# 改善箇所説明図

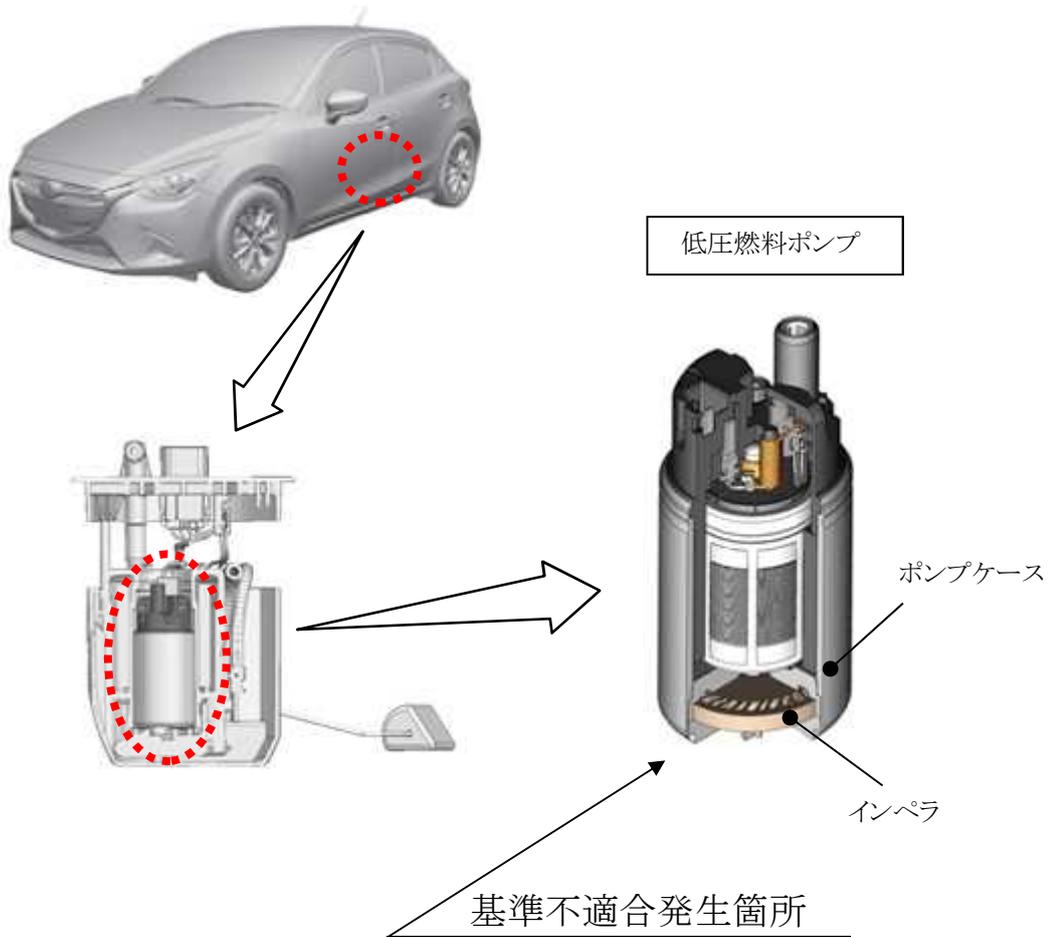
ガソリンエンジンの低圧燃料ポンプのインペラ（樹脂製羽根車）において、成形条件が不適切なため、樹脂密度が低くなって、燃料により膨潤して変形することがある。そのため、インペラがポンプケースと接触して低圧燃料ポンプが作動不良となり、最悪の場合、走行中エンストに至るおそれがある。

全車両、低圧燃料ポンプを対策品に交換する。なお、修理部品の準備に時間を要するため、部品の準備ができ次第、使用者に改めて修理入庫を通知する。
